# 改善箇所説明図

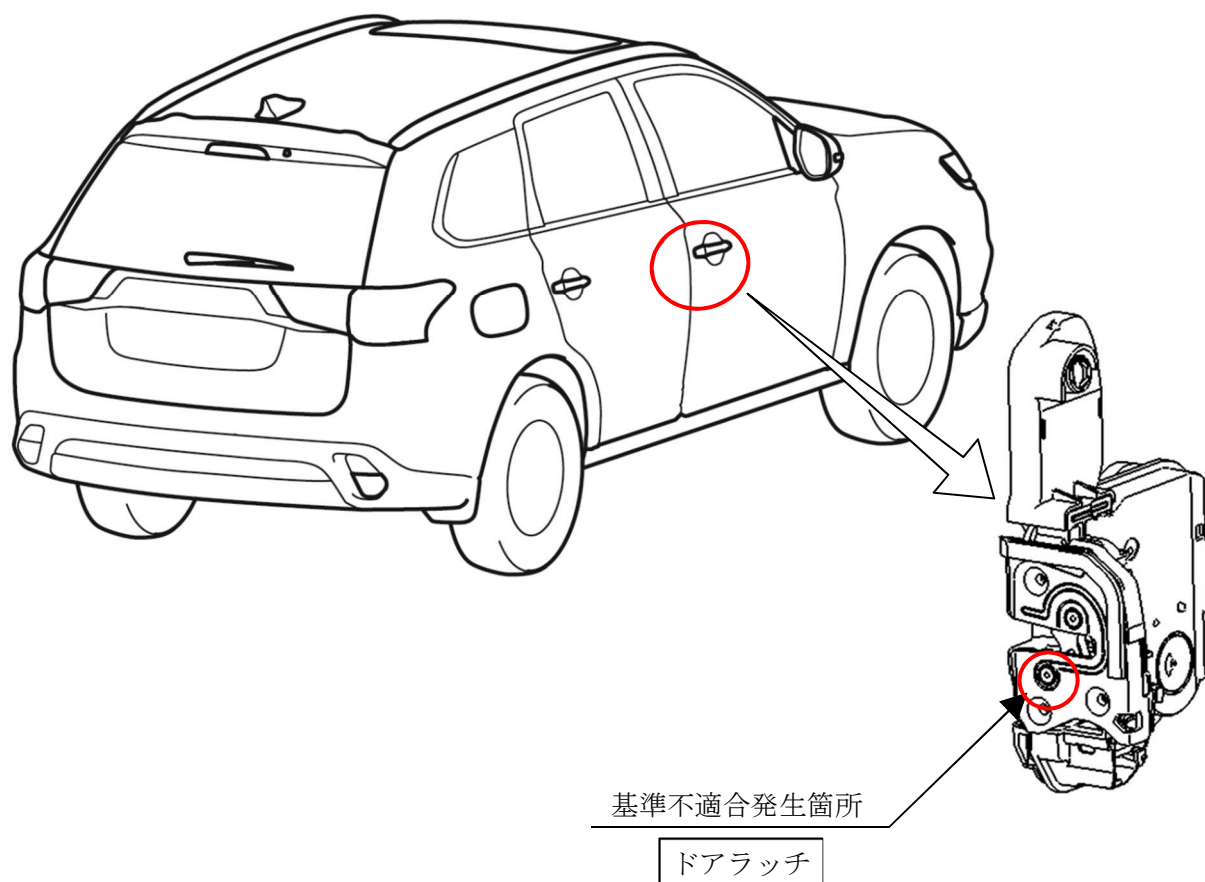
乗降扉のドアラッチにおいて、構成部品の製造が不適切なため、部品の精度が規格を外れているものがあり、気温が高くなるとロック機構の動きが悪くなることがある。そのため、乗降扉が確実にロックされず、最悪の場合、運行中に乗降扉が開くおそれがある。

全車両、製作期間に応じて必要な箇所のドアラッチを良品と交換する。(除くスライドドアラッチ)  
なお、交換用部品の準備に時間を要するため、使用者に不具合内容を通知し注意喚起のうえ、部品準備でき次第交換する。

注：図中の  内は、交換する部品を示す。

識別：運転者席側ドアチェッカーのヒンジにあるピン下側の頭部に、白または黄色ペイントを塗布する。
